## **PROTOKÓŁ nr 078/2020 z dnia 15.04.2020**

z wyników przeprowadzonych oględzin - ekspertyzy urządzeń grzewczo - kominowych  
w budynku ulica **Kilińskiego 4 Poznań** **kotłownia**  
sporządzona przez posiadającego wymagane uprawnienia mistrza kominarskiego  
Tomasza Kramera nr 1063/47/04  
przy współudziale czeladnika kominarskiego Jerzego Węclawka w celu:

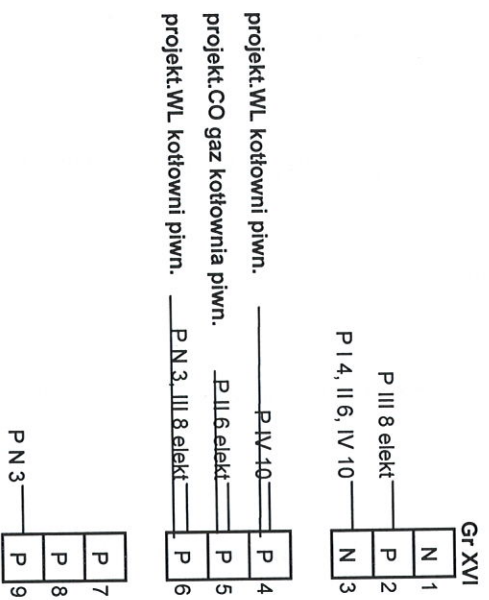
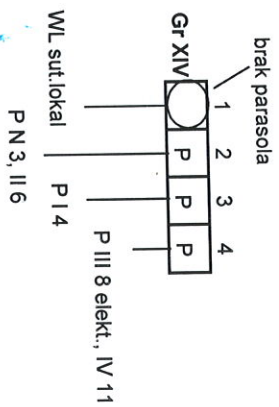
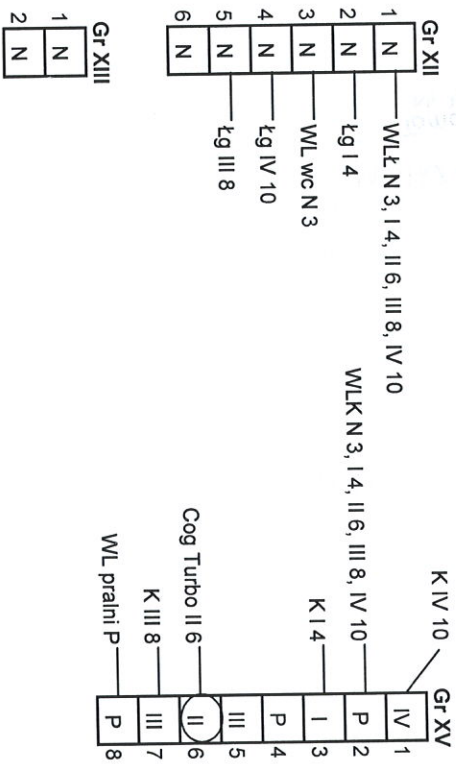
Projektowany kocioł CO gaz z zamkniętą komorą spalania rnożna podłączyć do przewodu  
kominowego nr 5 gr.XVI.

Projektowaną wentylację kotłowni można podłączyć do przewodów kominowych nr 4 i 6 gr.XVI.

Wszystkie podłączenia można wykonać po uprzednim odłączeniu piecy pokojowych  
z przewodów kominowych.

Przewody wentylacyjne należy zabezpieczyć wkładami kominowymi przed osypywaniem  
się sadzy.
